福島第一原子力発電所

1号機 原子炉格納容器窒素封入ライン（不活性ガス系）撤去について

2020年10月7日

東京電力ホールディングス株式会社

図-1 原子炉格納容器内窒素封入設備 系統概略図

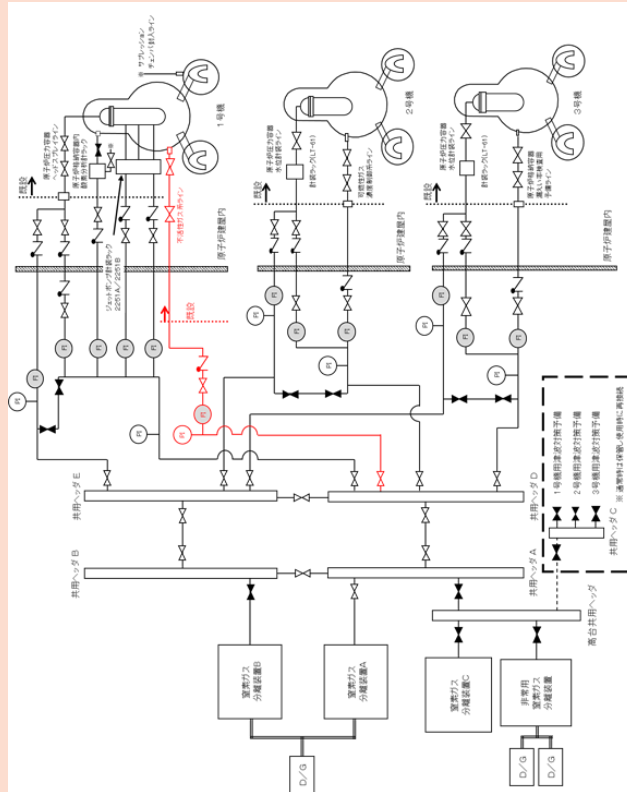
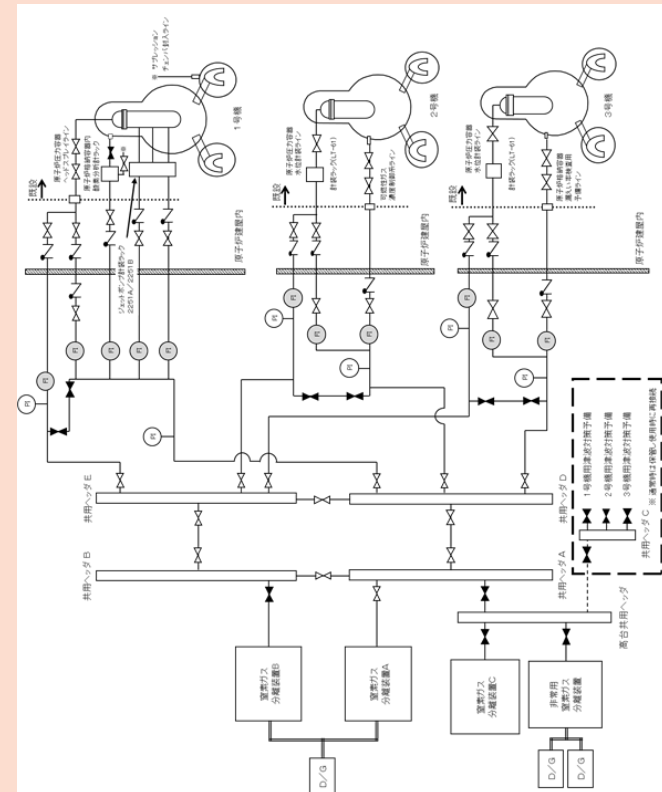
① AC系ラインに関する記載を削除

図-1 窒素封入ライン概略図

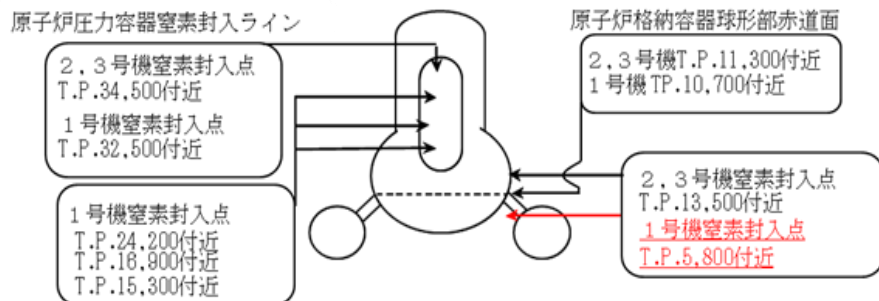
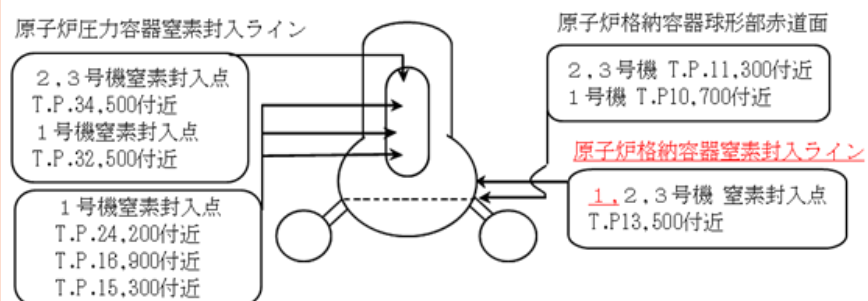
- ① AC系ラインに関する記載を削除
- ② 原子炉格納容器窒素封入ラインの明確化
- ③ 1号機原子炉格納容器封入点の追記 (酸素分析系封入ライン)

図-1 1号機原子炉格納容器ガス管理設備 系統概略図

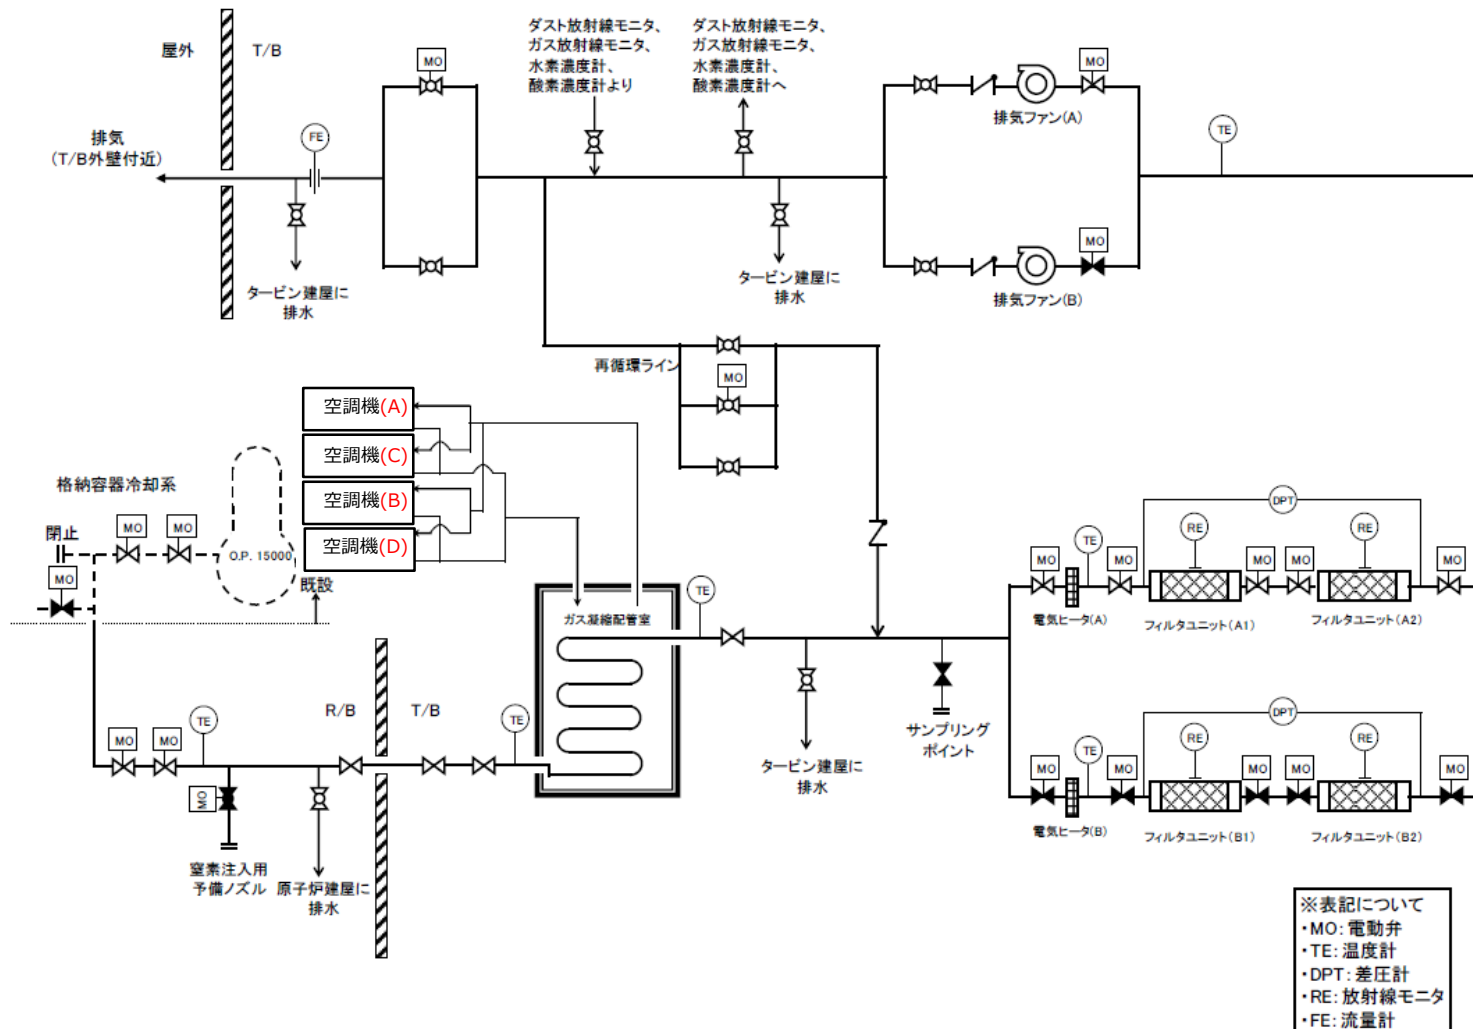
■ 変更理由：各空調機に号機名を追記

図-1 廃棄設備に係る機器の配置を示した図面（4/6）

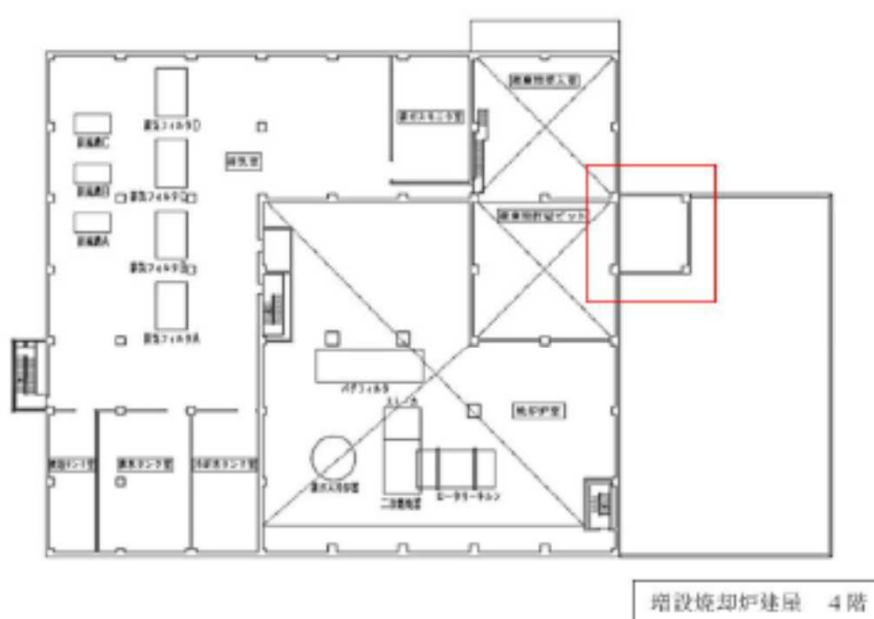
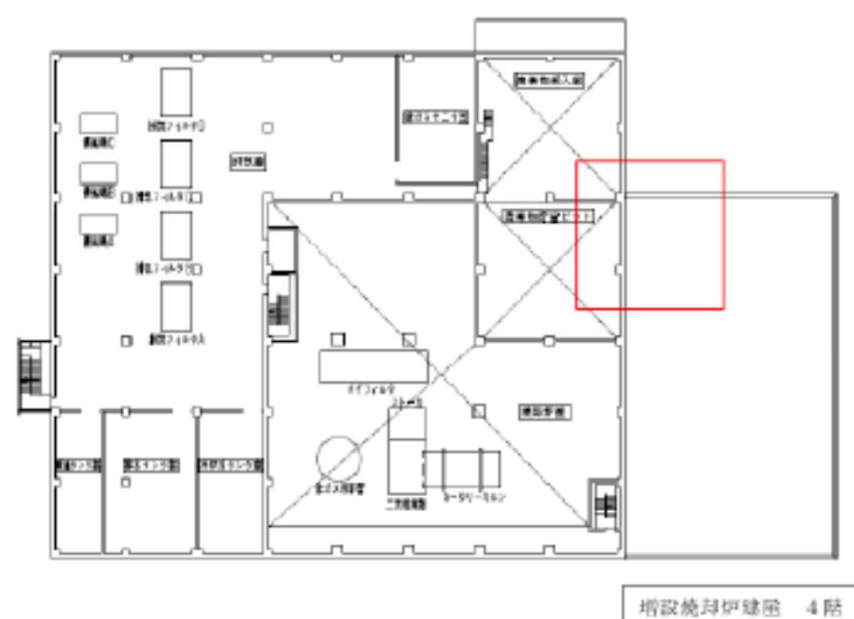
- ①焼却対象物の輸送方法変更によるベルトコンベアを取り止めに伴う、ベルトコンベアメンテナンススペースの削除。

図-1 廃棄設備に係る機器の配置を明示した図面（5/6）

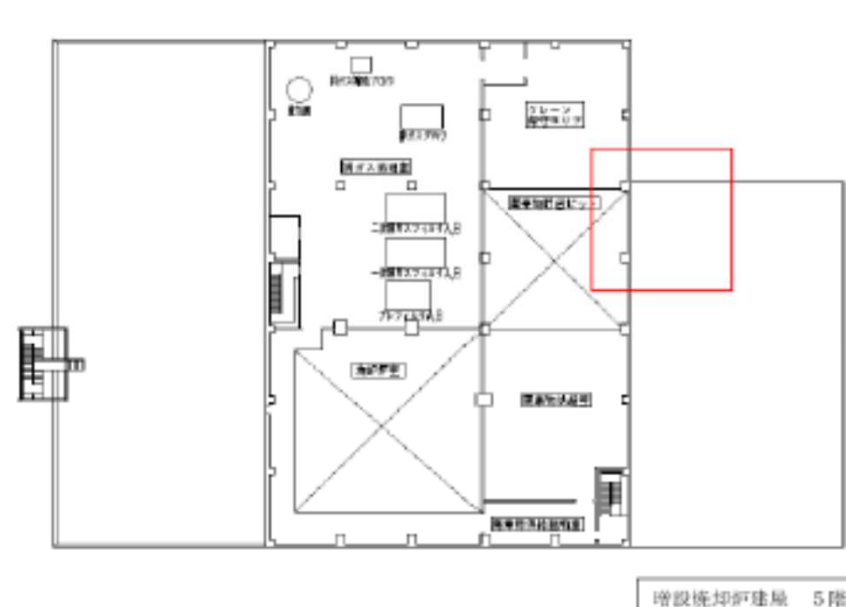
- ①焼却対象物の輸送方法変更によるベルトコンベアの取り止めに伴う、ベルトコンベアメンテナンススペースの削除。

図-5 5階平面図(G. L. +22. 2) (単位:m)

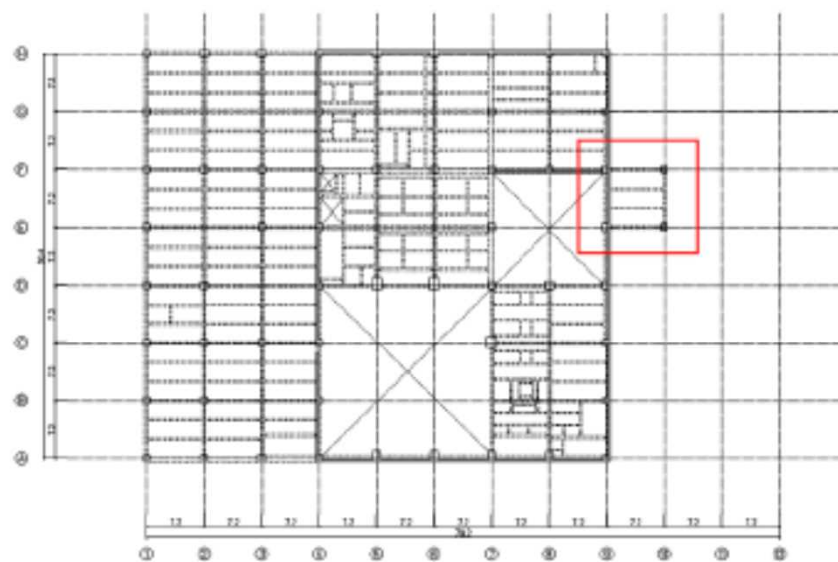
- ①焼却対象物の輸送方法変更によるベルトコンベアを取り止めに伴う、ベルトコンベアメンテナンススペースの削除。

添付資料9-3

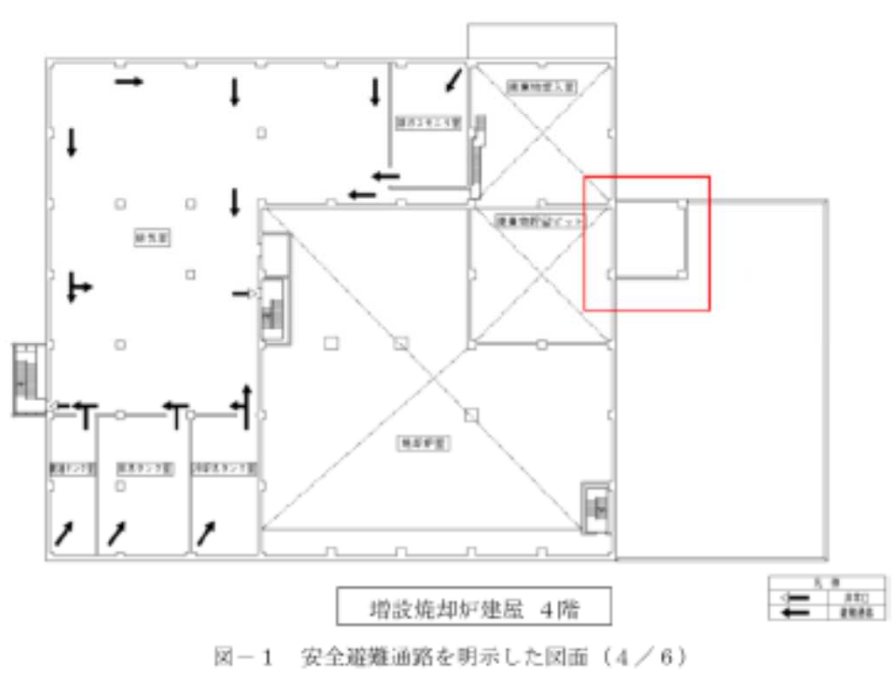
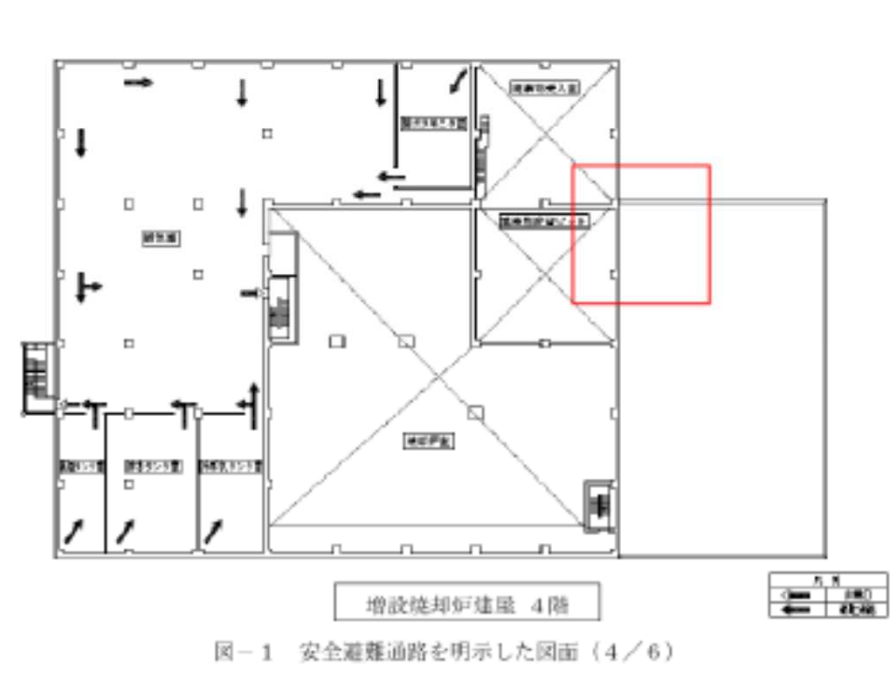
- ①焼却対象物の輸送方法変更によるベルトコンベアを取り止めに伴う、ベルトコンベアメンテナンススペースの削除。

図-1 非常用照明の取付箇所を明示した図面 (4/6)

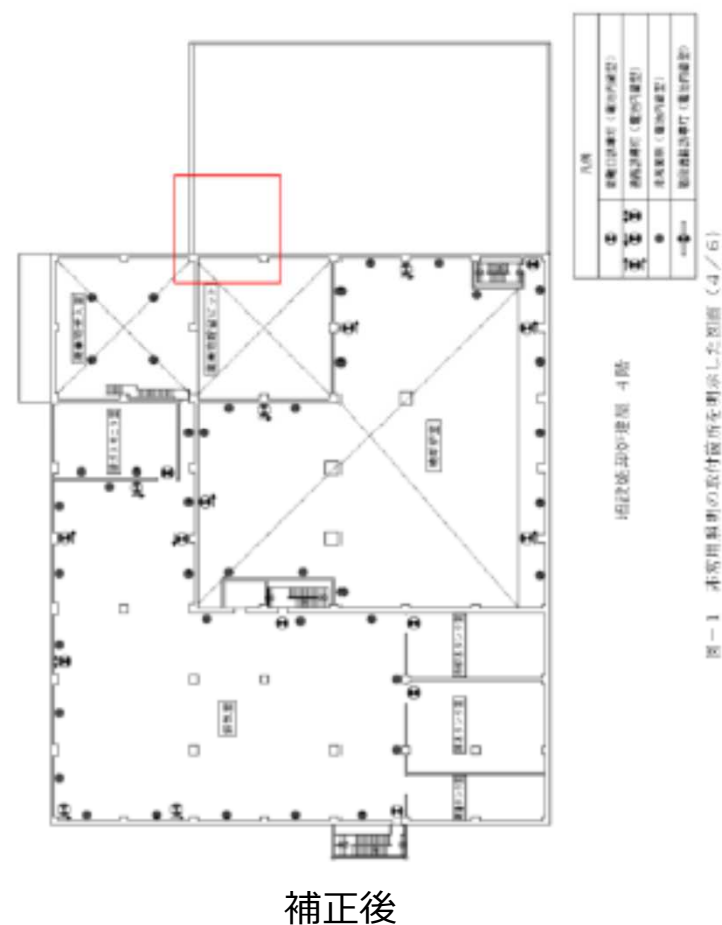
- ①焼却対象物の輸送方法変更によるベルトコンベアを取り止めに伴う、ベルトコンベアメンテナンススペースの削除。

図-1 非常用照明の取付箇所を示した図面 (5/6)

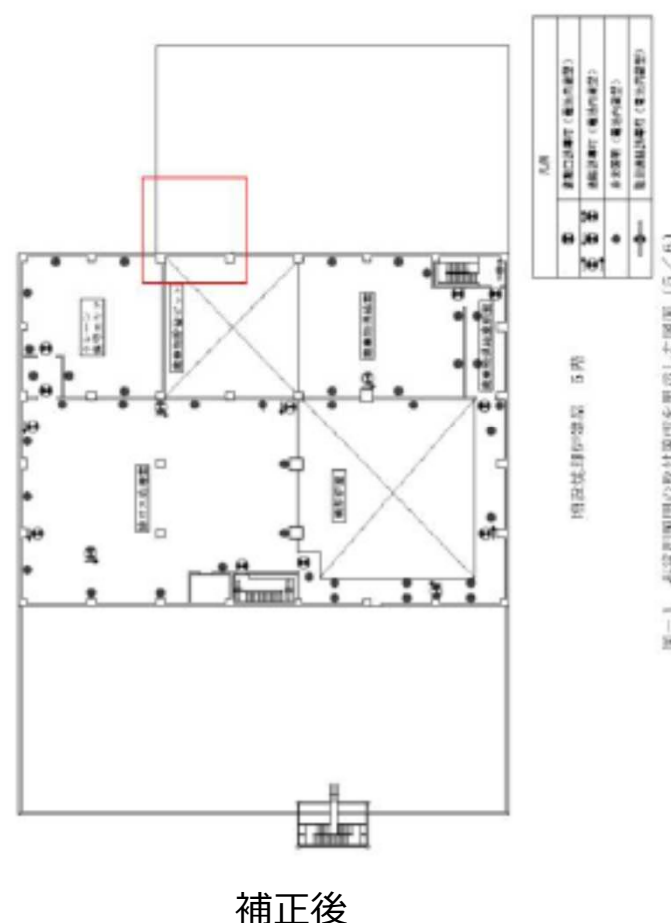
- ①焼却対象物の輸送方法変更によるベルトコンベアの取り止めに伴う、ベルトコンベアメンテナンススペースの削除。

図一1 消火設備の取付箇所を示した図面 (4/6)

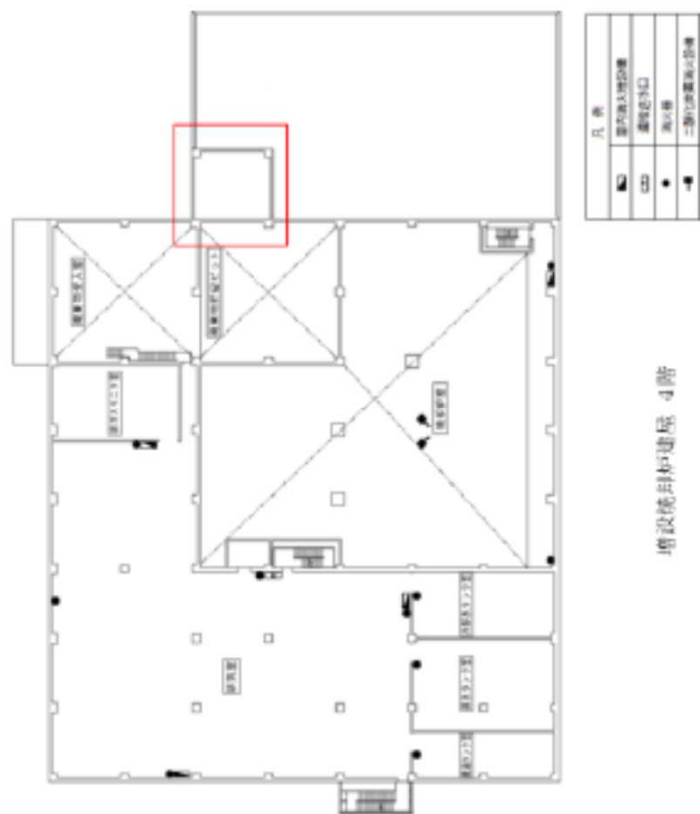
- ①焼却対象物の輸送方法変更によるベルトコンベアの取り止めに伴う、ベルトコンベアメンテナンススペースの削除。

図-4 増設焼却固体廃棄物処理設備の計算配置図（4層）

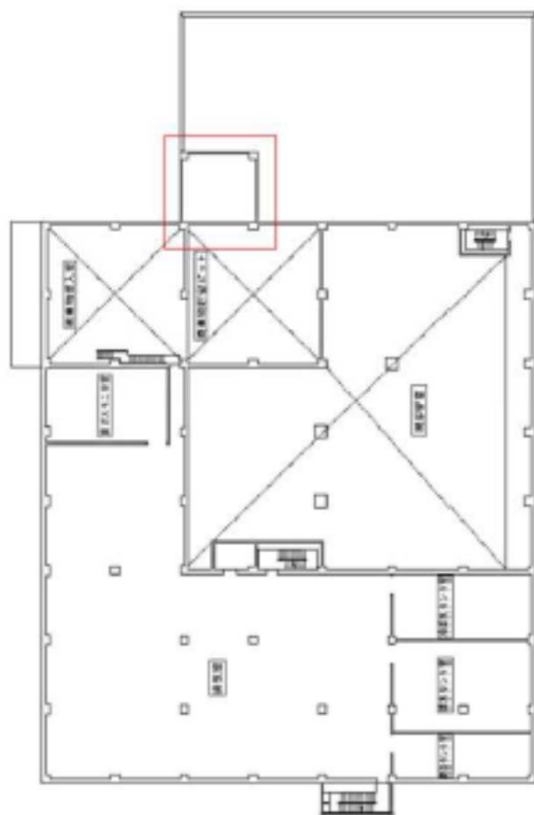
- ①焼却対象物の輸送方法変更によるベルトコンベアを取り止めに伴う、ベルトコンベアメンテナンススペースの削除。

添付資料12-9

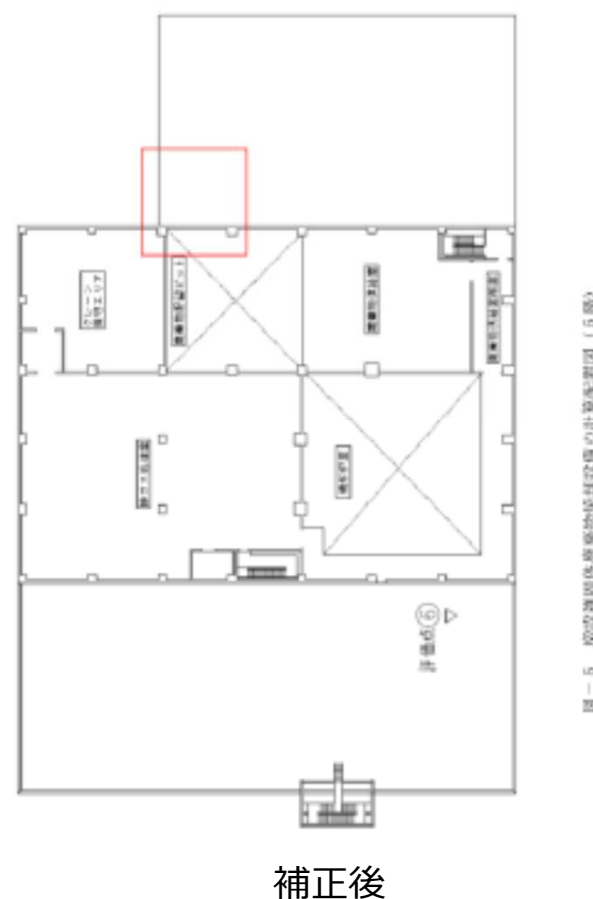
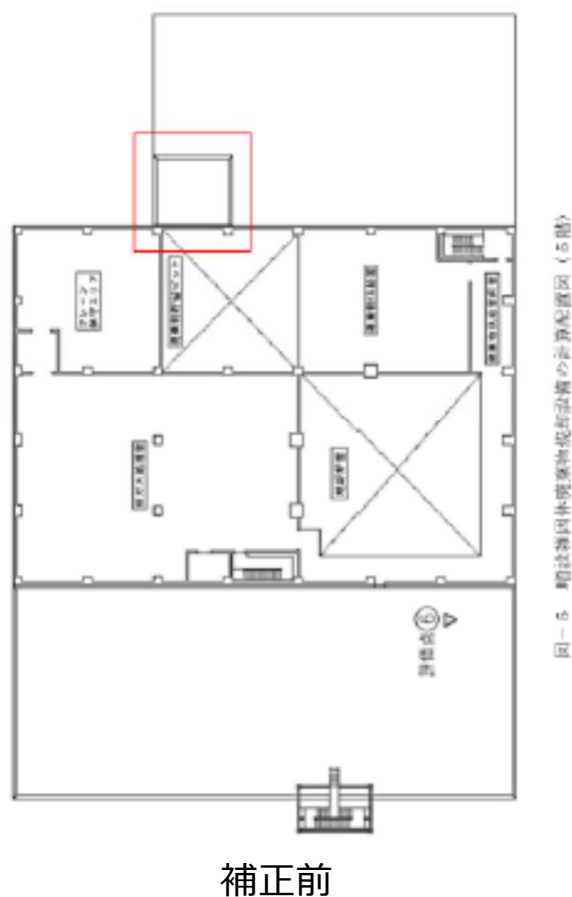
- ①焼却対象物の輸送方法変更によるベルトコンベアを取り止めに伴う、ベルトコンベアメンテナンススペースの削除。

添付資料12-24

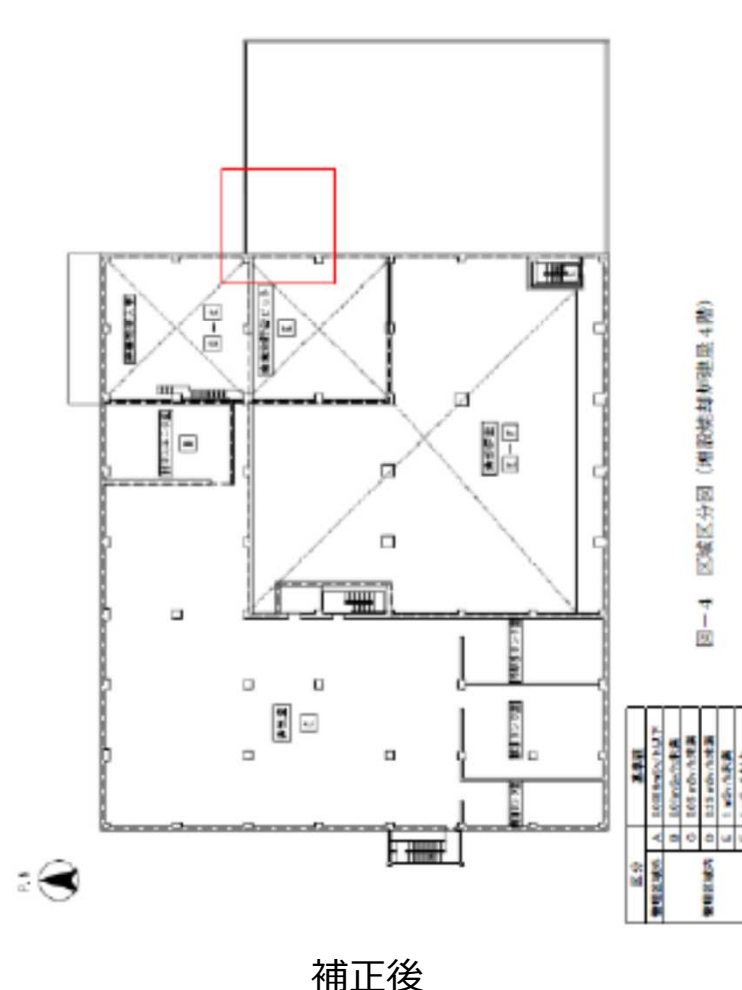
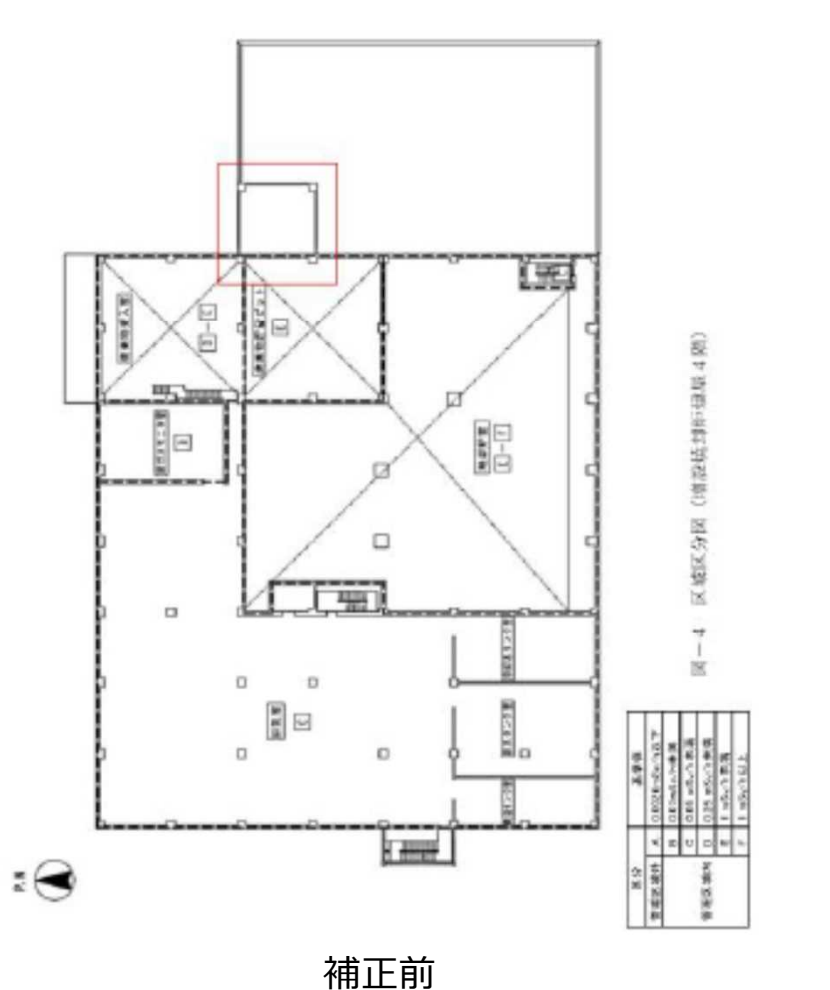
- ①焼却対象物の輸送方法変更によるベルトコンベアを取り止めに伴う、ベルトコンベアメンテナンススペースの削除。
